**INNSPILL I FORBINDELSE MED OFFENTLIG HØRING AV OMRÅDEPLAN KOR
KNARVIK, LINDÅS KOMMUNE, 2. GANGS HØRING.**

Plan- og miljøutvalget i Lindås kommune vedtok i møte den 18. juni å legge områdeplan for Knarvik sentrum ut til andregangs offentlig ettersyn. På vegne av Kvassnesvegen 32 AS har Arkitekt Rolv Eide AS fått i oppdrag å komme med innspill til områdeplanen.

*Skyggestudie kl 15.00 gjevndøgn (mars).
Kilde: 3D modell utlagt ved 2. gangs
høring.*

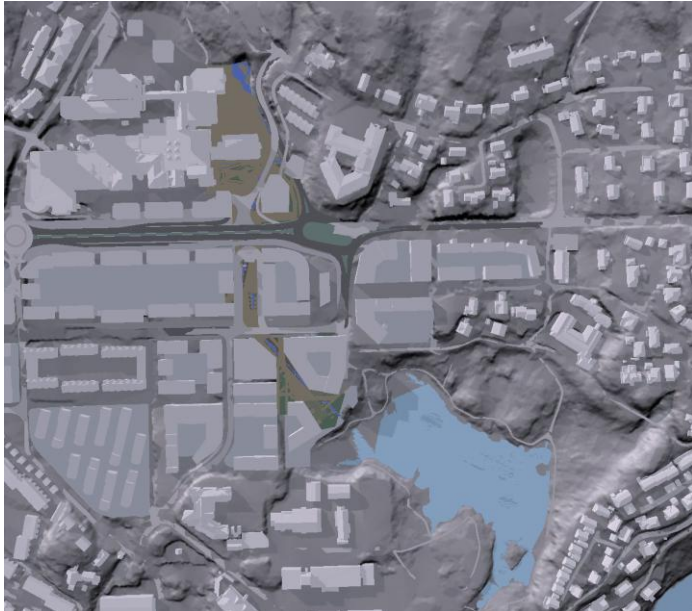
Hjemmelshaver for SB17 og SB18 ønsker ikke at det stilles så strenge krav som områdeplanen legger opp til med tanke på byggenes plassering i feltene. Dette går særlig på bygg plassert mot o_SKV6. En bebyggelse høyere enn det som vil bli fremtidig uteoppholdsareal vil kaste lange skygger på ettermiddagstid over uteoppholdsarealet. Dette er svært uheldig og dårlig gjennomtenkt. Det påpekes også at den høye bebyggelsen på o_BOP1 vil skyggelegge store deler av uteoppholdsarealet i BS18.

Skyggestudier over planområdet med ny bebyggelse viser at det er svært dårlige solforhold for de offentlige arealene på ettermiddag og kveldstid. Det stilles spørsmål ved om planlegger har lagt inn solforhold som et parameter ved utarbeidelse og utforming av planen. Planlegger har et ønske om å skape et livlig, grønt og levende sentrum, da burde et av premissene her vært å sikre gode uterom med gode solforhold. Dette er svært utfordrene i Knarvik, spesielt med tanke på den viktige ettermiddags- og kveldssolen da terrenget har en sørøstlig helling. Denne problematikken burde vært lagt som et premiss for utformingen og plasseringen av allmenningen.

*Forskjell i nedtrapping mot Kvassnesstemma.
Kilde: 3D modell utlagt ved 2. gangs høring.*

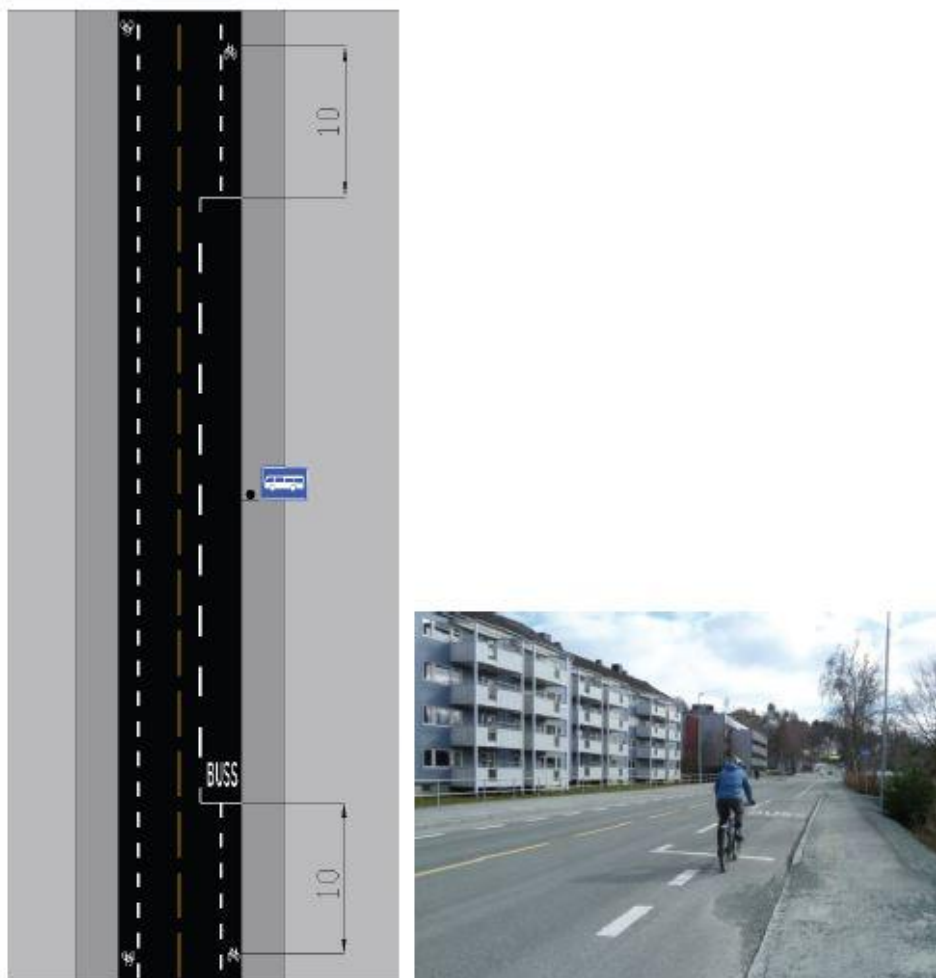
Det stilles spørsmål ved forskjellsbehandlingen mellom feltene o_BOP1 og BS18. Planbeskrivelsen angir at det er et mål i planen å sikre en avtrapping av bebyggelsen mot Kvassnesstemma. For felt BS18 er derfor BRA satt til 200 % og maks 3 etasjer mot sør. O_BOP1 derimot har fått en BRA på 400 % og opp til 6 etasjer. Det protesteres på denne store og tydelige forskjellsbehandlingen mellom de private utbyggere og kommunens tomter. Det er også i noen tilfeller lagt inn strengere kvalitetskrav i kvalitetsprogrammet til de private aktørene enn det er til kommunens tomter. Det bes om at etasjeantall og BRA justeres noe opp for BS17 og BS18 og tilsvarende ned for o_BOP1 slik at disse harmonerer bedre med hverandre.
